Bilaga 1. Situationsplan som visar 20 metersradien runt borrhålets mittpunkt

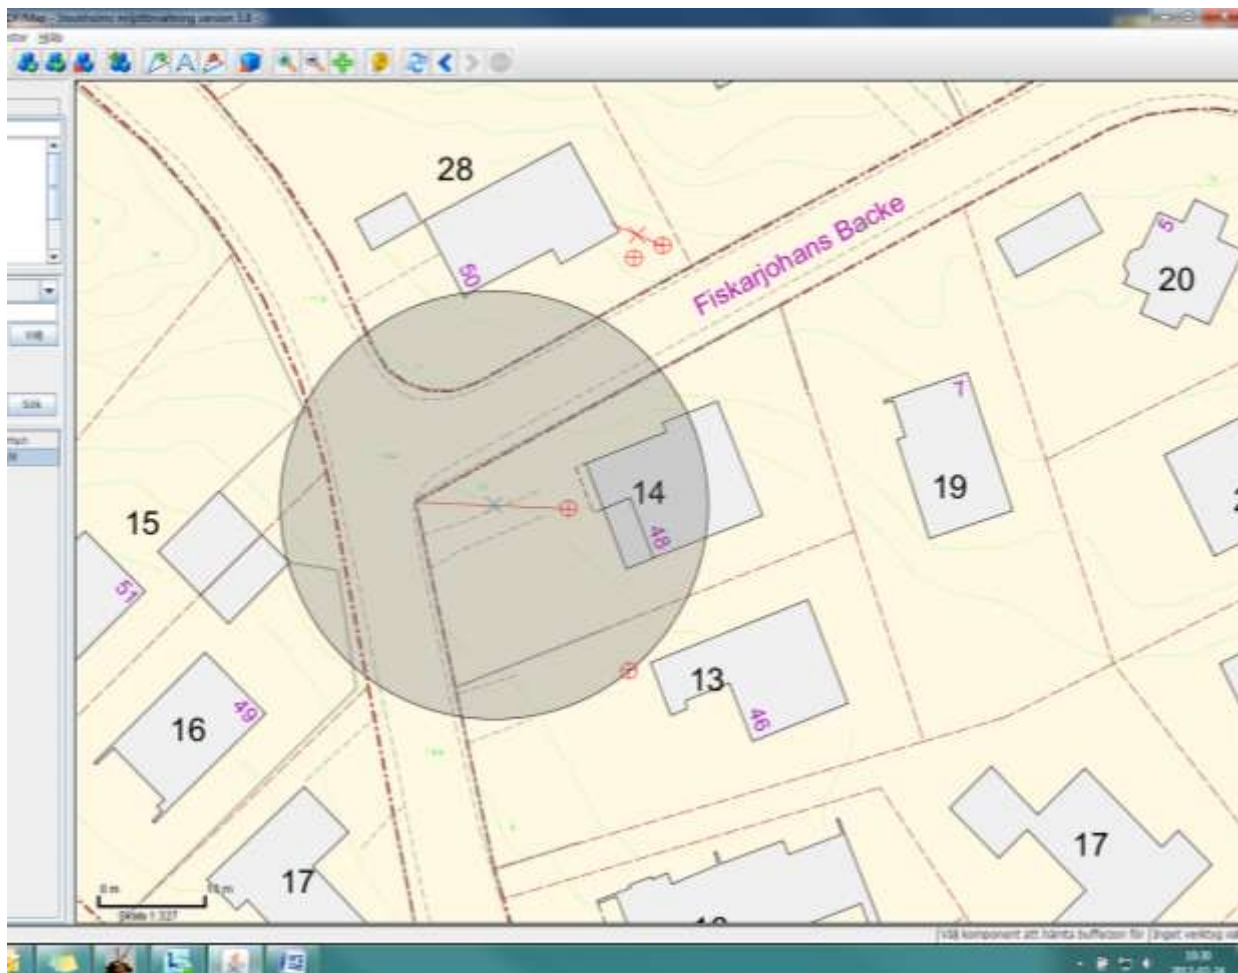
Bilden visar 20 metersradien runt borrhålet på Häxörten 14. Fler än ett borrhål ska helst inte placeras inom samma cirkel, om man inte har kompenserat på djupet.

I detta fall har man både sett till att hålla 20 meter mellan borrhålen (eller 19,95 meter) samt att man kompenserat på djupet med ett tilltaget borrhål på hela 200 meter. Energieffekten på pumpen ligger på 8,2 kW och när man har en pump på 8 kW rekommenderas ett aktivt borrhål på 145 meter. Även om man inte skulle kunna utnyttja det översta 20 metrarna är ändå borrhål djupet kompenserat med mer än 30 meter, vilket är mer än behövt.
